CÂMARA MUNICIPAL DE CASCAIS

Acta de Reunião: Reunião de Concertação com a ARH - Tejo relativa ao Plano de Pormenor do Espaço de Estabelecimento Terciário do Arneiro (PPEETA)

Data: 14 de Dezembro de 2009

Proj.:
 REPRESENTAÇÃO DO DOMÍNIO HÍDRICO DO AFLUENTE DA RIBEIRA DE SASSOZEIROS

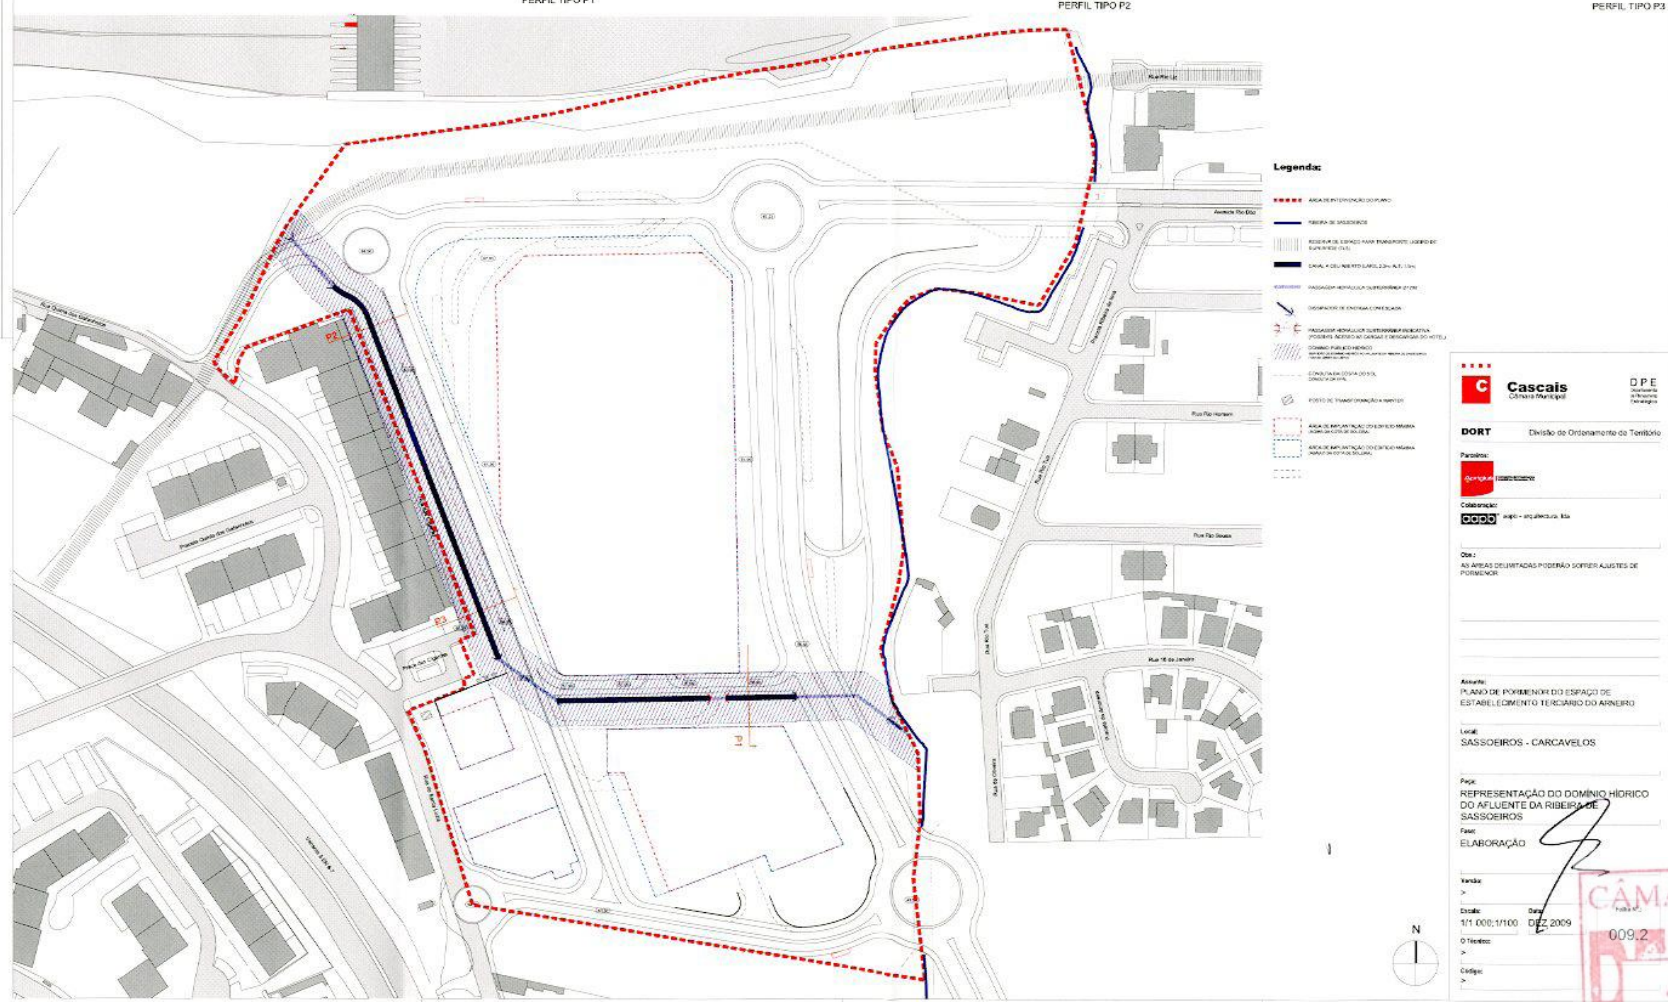
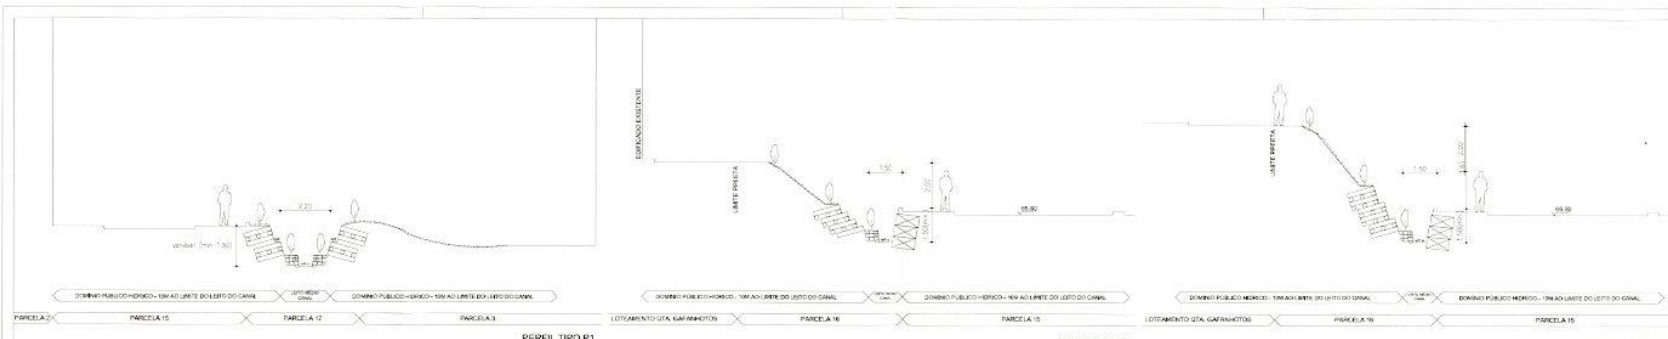
31.º §, 32.º § e 33.º § - “planta de condicionantes”

O domínio hídrico da Ribeira de Sassoeiros e do afluente passará estar representada na planta de “condicionantes futuros” tal como constante da planta apresentada nesta reunião (elemento a anexar à presente acta) e conforme indicações da ARH - Tejo.
